Váš dopis zn. Č.j. Vyřizuje/ linka Datum  
MHMP-241890/2005/OOP/VI/EIA/160-2/Be Ing. Beranová/ 4443 22. 2. 2006

## ZÁVĚR ZJIŠŤOVACÍHO ŘÍZENÍ

**Název:** Administrativní centrum Pankrác, Praha 4

## Ochrana přírody a krajiny

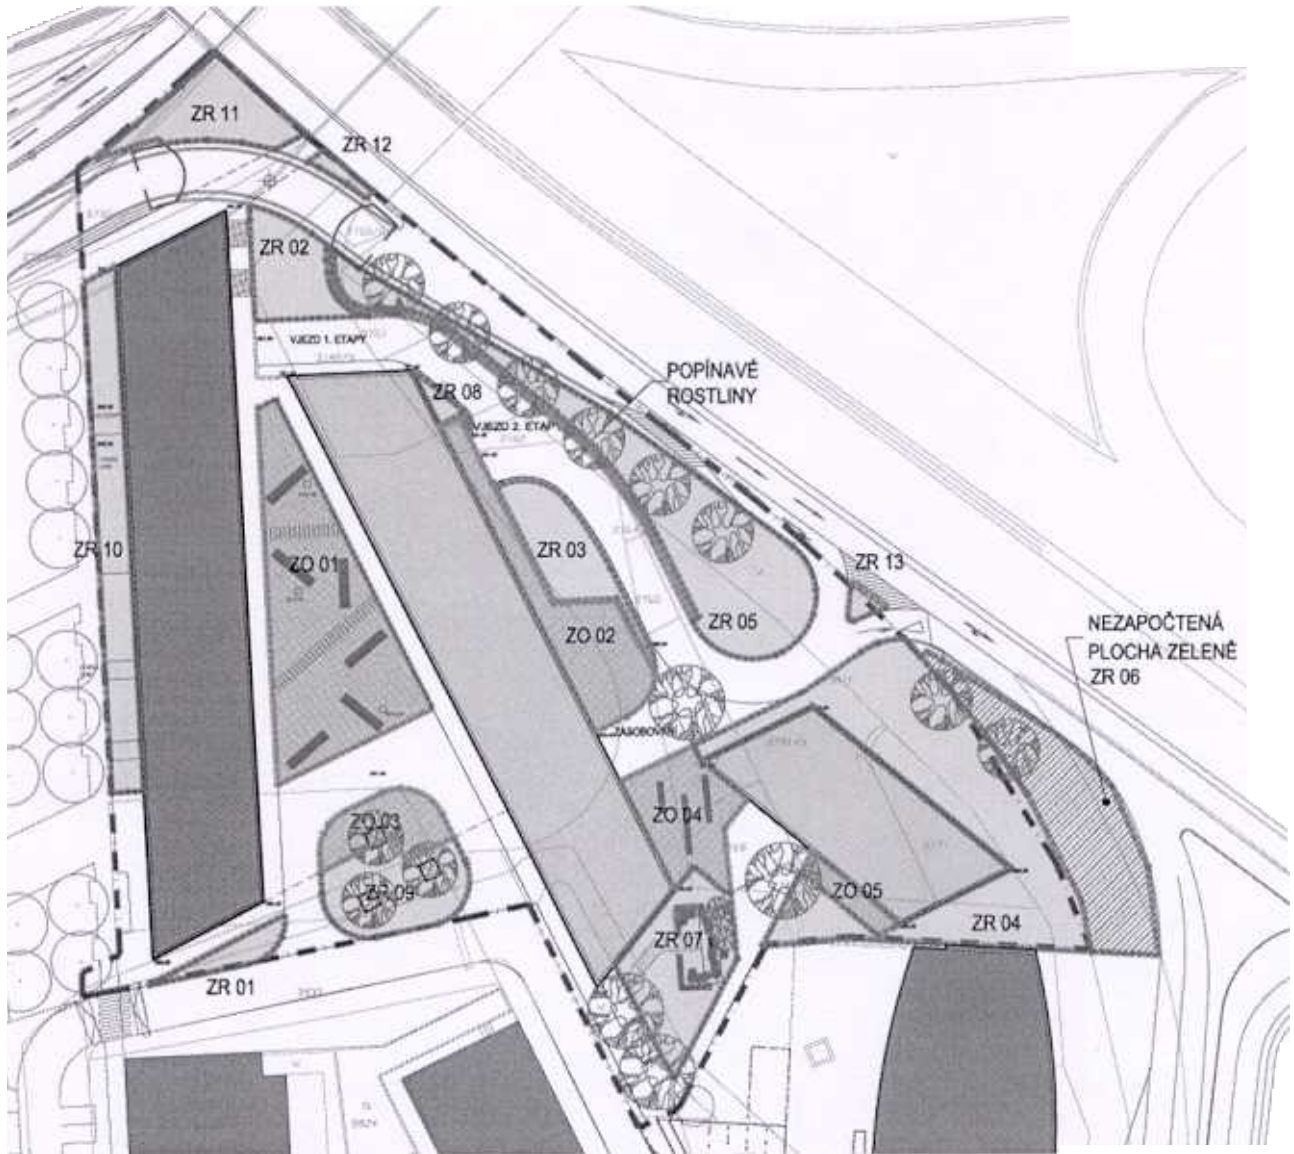
*Z hlediska městské zeleně* se konstatuje, že výpočet koeficientu zeleně (KZ) není přesný, v uvedené podobě jej nelze akceptovat (zahrnuje plochu dle textu ZR 06, která nemůže být do KZ započítána). Požaduje se proto, aby před vydáním závěru zjišťovacího řízení byl příslušnému úřadu předložen návrh úprav zeleně, aby byl KZ naplněn. V případě nezbytné likvidace dřevin je třeba postupovat v souladu s dokumentací projednanou s OŽP ÚMČ Praha 4.

*Z hlediska ochrany přírody a krajiny* je uvedeno, že výpočet koeficientu zeleně dle Metodického pokynu k ÚP SÚ HMP stanovujícího min. podíl započítatelných ploch zeleně ve funkční ploše SMJ je v dokumentaci sice doložen, ale dle názoru orgánu ochrany přírody nenaplněn, protože do KZ je zahrnuta plocha ZR 06. Tato plocha dle ÚP SÚ HMP spadá částečně do funkční plochy S4 – ostatní dopravně významné komunikace a nelze tedy tuto plochu zahrnout do výpočtu KZ. Situace ploch zeleně v oznámení jsou bez měřítka nebo v měřítku neumožňujícím kontrolu.

Na základě připomínek dotčených orgánů byl upraven návrh ploch zeleně a výpočet koeficientu zeleně (bez započtení plochy ZR06). Takto upravený návrh byl akceptován na jednání na odboru ochrany prostředí MHMP (prosinec 2005), následně byl příslušnému úřadu předán návrh sadových úprav včetně situace ploch zeleně v měřítku.

Předpokládaná plocha záměru navrhovatele je 9 888 m<sup>2</sup> (část vymezené funkční plochy). Koeficient zeleně pro typ funkční plochy K a podlažnost 10+ je dán **KZ=0,35**.  
 $0,35 \times 9\,888 = 3\,460,8\text{m}^2 = 3\,461\text{m}^2$ .

KZ je 0,35, z čehož plyne potřeba 3461 m<sup>2</sup> zeleně v území, z toho min. 75% na rostlém terénu (min. **2 596 m<sup>2</sup>**) a 25% zeleně ostatní (max. **865 m<sup>2</sup>**).

Celková plocha navržené zeleně 3 521 m<sup>2</sup> je vyšší než požadovaná plocha 3 461 m<sup>2</sup>. KZ je splněn.
